Naše zn. 4374/2024-SŽ-SSV-Ú3
Listů/příloh 9/3

Datum 19. dubna 2024

Věc: Vysvětlení/ změna/ doplnění zadávací dokumentace č. 5
„**Modernizace ŽST Jihlava město**“

Dotaz č. 50:
SO 31-17-01

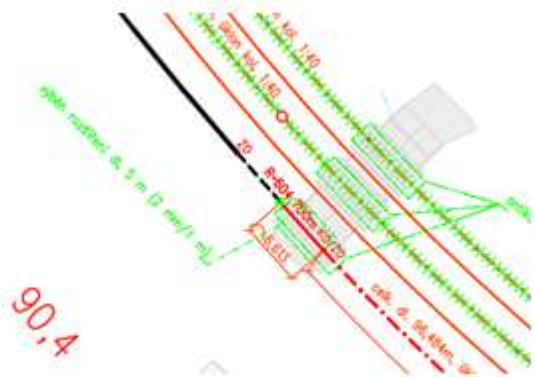
V koleji č. 2 se nachází poloměr $R=200$ m a $R=190$ mezi výhybkami č. 6 a 7 bez pražcových kotev v bezстыkové koleji.

Žádáme zadavatele o vysvětlení případně doplnění pražcových kotev do VV a příslušných výkresů?

Dle předpisu SŽ S3/2 Bezстыková kolej (starší i nová s platností od 03/2024, která tuto problematiku značně upřesňuje) nejsou při zapaštění štěrkovém loži v nepřevýšeném oblouku při použití betonových pražců SB6 i VPS s rozdělením „c“ až do poloměru $R = 190$ m pražcové kotvy vyžadovány.

Dotaz č. 51:
SO 31-17-01

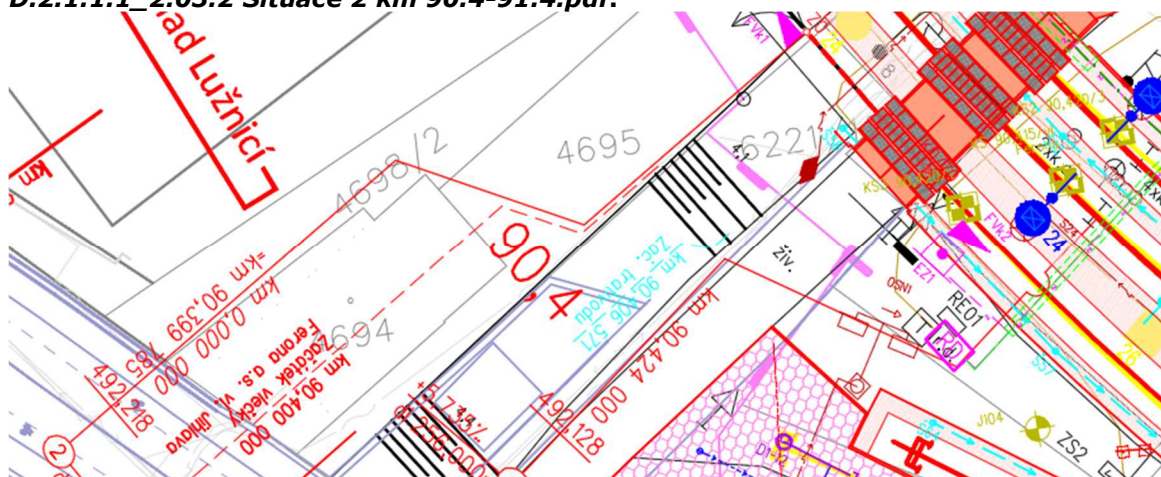
Žádáme zadavatele o upřesnění začátku rekonstrukce koleje č. 2 (předpokládáme správně km 90,4)

a doplnění kóty do kolejového plánu? Viz. obr.

Místo začátku rekonstrukce koleje vlečky je zřejmé z výkresové přílohy D.2.1.1.1_2.03.2 Situace 2 km 90.4-91.4.pdf.

Je to km 90,400. Výkresová dokumentace nebude dopracována.

Dotaz č. 52:
SO 31-17-01

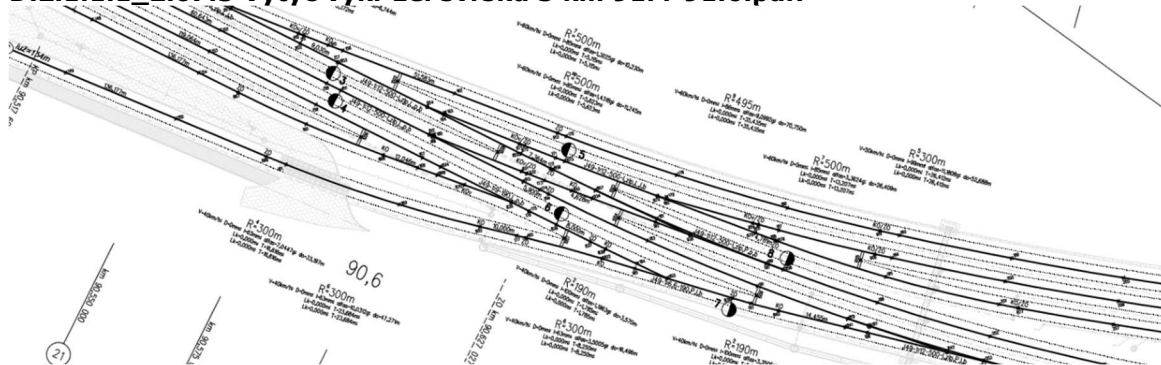
Žádáme zadavatele o doplnění jednotlivých parametrů směrových oblouků v situacích a v kolejových plánech
